泊発電所の基準津波に関するコメント回答

平成25年11月29日
北海道電力株式会社

ヒアリング・審査会合における指摘事項

陸上地すべり地形の抽出結果

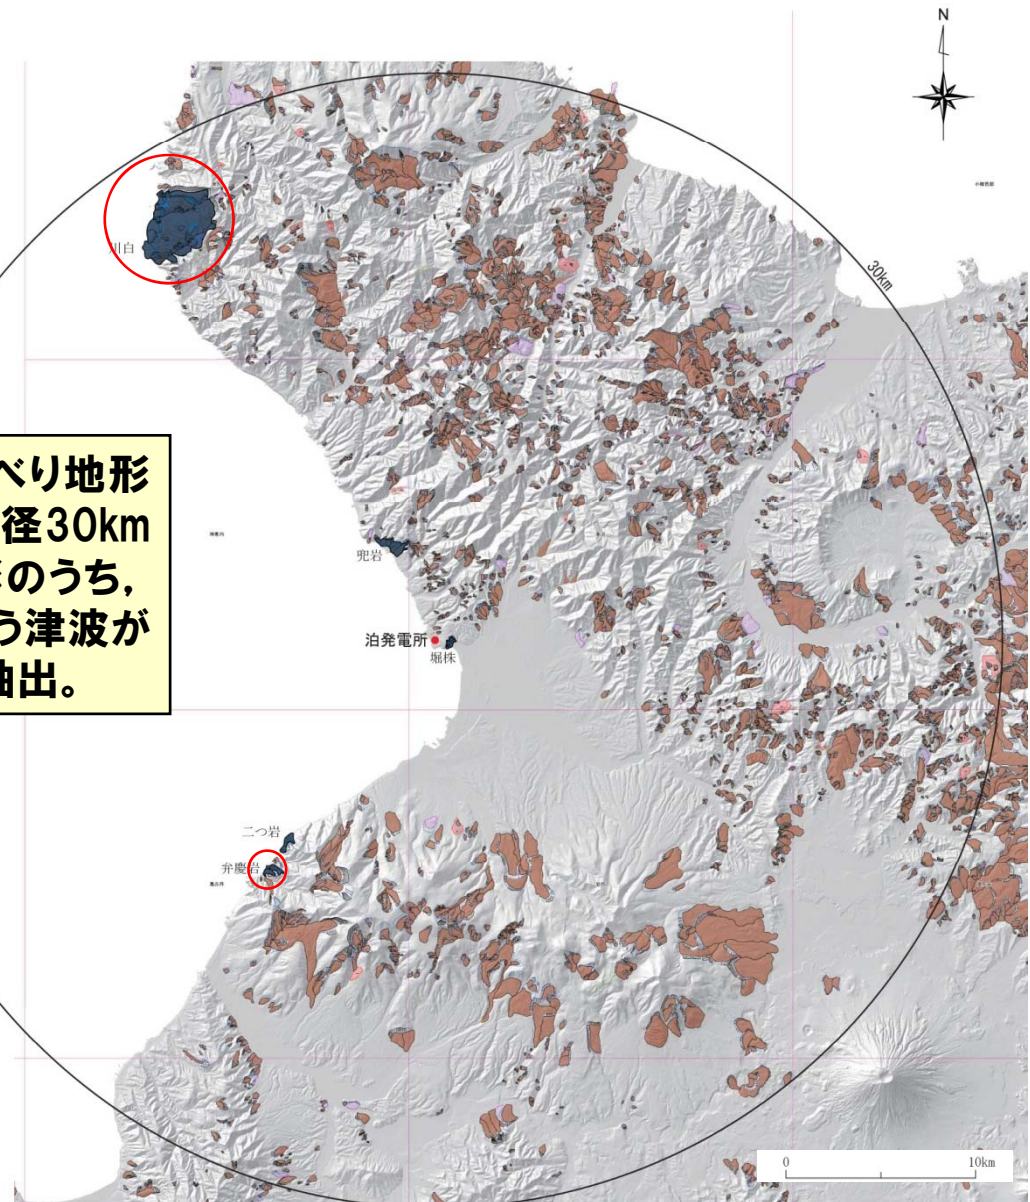
No	指摘事項
2	<p>川白の地すべり対策はどの程度の耐震性を有しているのかを説明すること。</p> <p>弁慶岩については、定量的根拠がなく対象としないとされている。定量的根拠がないのであれば、影響が小さくても波源として評価するべき。</p>

○防災科学技術研究所の地すべり地形データベースから、敷地から半径30km程度以内にある地すべり地形のうち、沿岸に分布し、斜面崩壊に伴う津波が発生する可能性のある地形を抽出。
